## ANNEXE 1 - OBSERVATIONS

A l'issue de l'enquête publique, et nonobstant un nombre conséquent d'échanges avec un public venu très nombreux rencontrer le commissaire enquêteur, la participation à l'enquête publique a été marquée par le dépôt de **139** contributions hors pétition (**166** signatures), comportant chacune plusieurs observations, sous la forme de mails (**35**), courriers ou Mémoires (**61**), **68** passages lors des permanences signifiant **43** dépositions sur le registre d'enquête.

Figure 0-2 Extrait du document d'orientation sur les risques sanitaires liés aux carrières

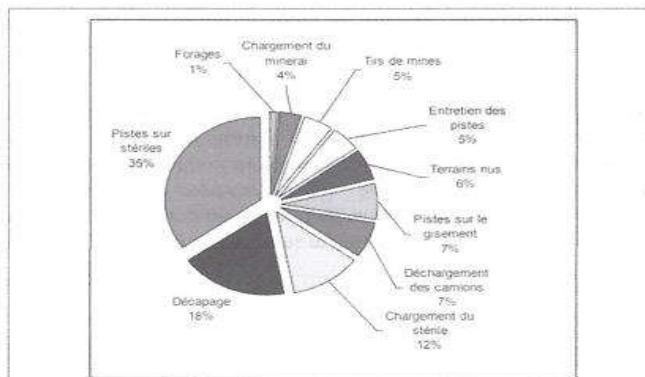
et que l'absence d'utilisation d'explosifs conduit à un faible dégagement de poussières lors de l'extraction. Le *Document d'orientation sur les risques sanitaires liés aux carrières*<sup>6</sup> rédigé sous la responsabilité du Ministère de l'Ecologie et du Développement Durable démontre lui que les poussières sont générées aussi lors du décapage et du chargement/déchargement des stériles ; l'utilisation d'explosifs (tirs de mines) dans la génération de poussières étant négligeable.

Figure 0-3.Extrait de l'étude « Carrières, poussières et environnement »

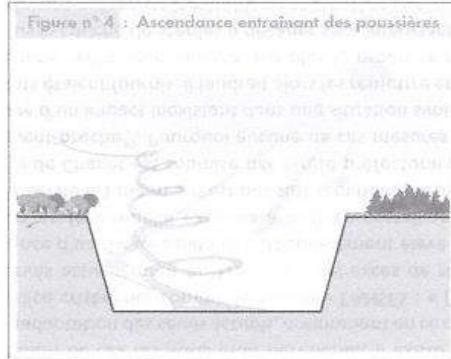
2. L'étude *Carrières, poussières et environnement*<sup>7</sup> montre par ailleurs que « les poussières liées à l'activité carrière présentent la particularité d'être émises de façon diffuse, même en l'absence d'activité » par simple effet du vent, y compris dans des carrières en fosse à cause des ascendances thermiques.

Figure 0-8 Exposition au retrait-gonflement des argiles, Infoterre BRGM

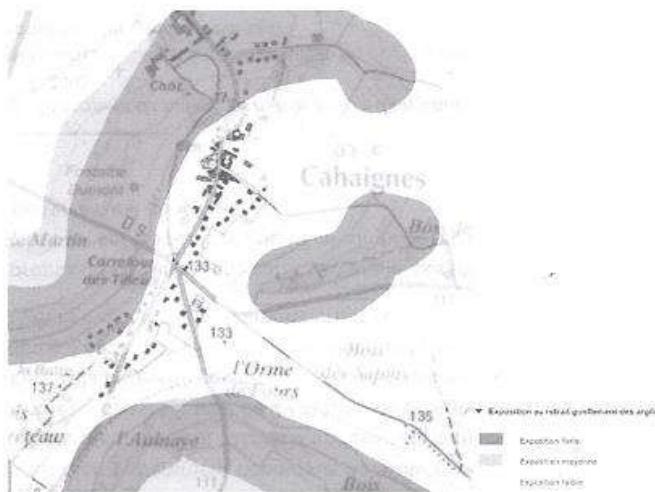
Le secteur d'implantation du projet est exposé à un risque fort de retrait/gonflement des sols argileux : quels impacts et risques pour l'habitat à proximité, notamment compte-tenu des effets du réchauffement climatique ?

**Figure 45 : Coupe géologique schématique de la commune de Cahaignes**

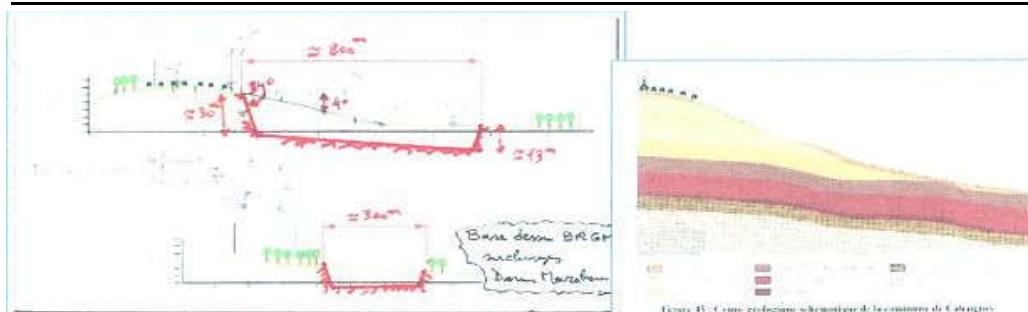
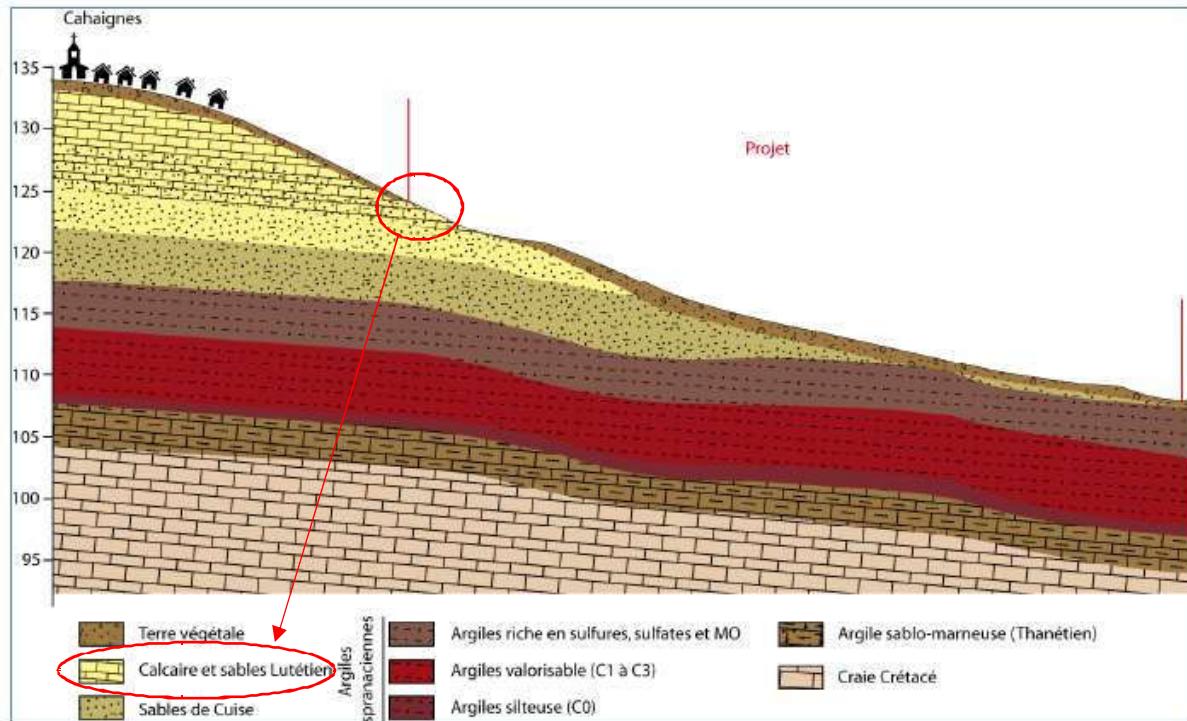
Le site a un caractère assez particulier, à la fois par la composition de son sol (présence simultanée de l'eau, du calcaire et de l'argile en sous-sol) et par sa morphologie vallonné (même si les variations de niveau du terrain restent relativement modestes). Et la profondeur de la fouille de 30m correspond certes à des limites déjà connues et réalisées, mais moyennant des précautions particulières et dans la majorité des cas, en phases provisoires de chantier.

sables calcaires situés à la base du Lutétien. La coupe présentée en figure 45 de la demande a parfois été mal interprétée dans certains avis. Elle indique en légende « calcaire et sables Lutetien », toutefois le figuré indique qu'au niveau de la carrière (secteur à l'ouest) ce sont les sables lutétiens situés à la base de la formation qui représentent une partie du recouvrement et non les calcaires.

Les calcaires apparaissent plus à l'ouest, au niveau du bourg de Cahaignes, comme on peut le voir sur la coupe géologique donnée en figure 45. Par conséquent le risque lié à la formation de cavités qui serait accentué par la carrière signalé dans l'avis joint à celui du cabinet Huglo-Lepage est inexistant. Le projet de carrière n'aura, ainsi, pas d'incidence sur la présence d'eau au niveau du bourg de Cahaignes qui pourrait entraîner un risque de dissolution des calcaires sous-jacents.

*Coupe schématique présentant la mise en place d'un merlon en limite de périmètre sollicité*

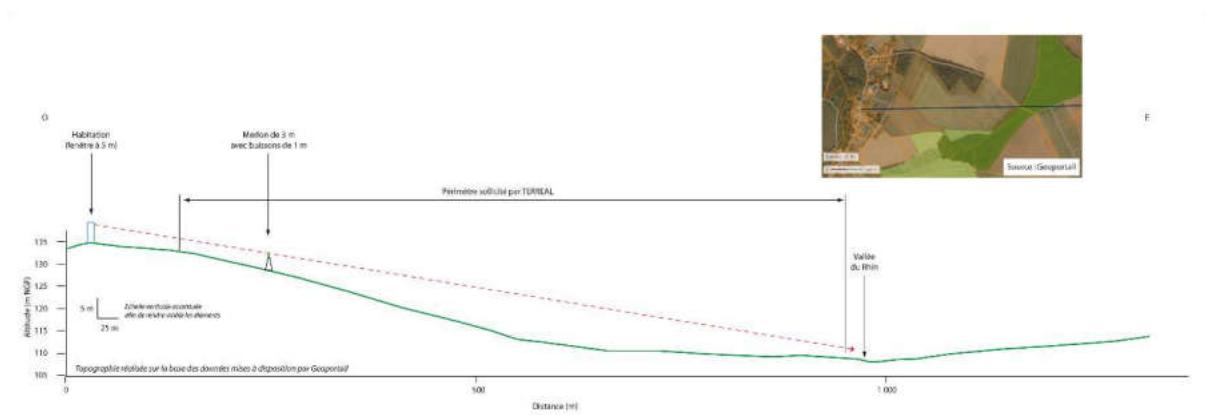
Cette coupe montre qu'une habitation à étage sur la butte (bourg de Cahaignes) n'aurait pas de vue directe sur la carrière. Notons que la végétation sur merlon n'est pas prise en compte sur la coupe.
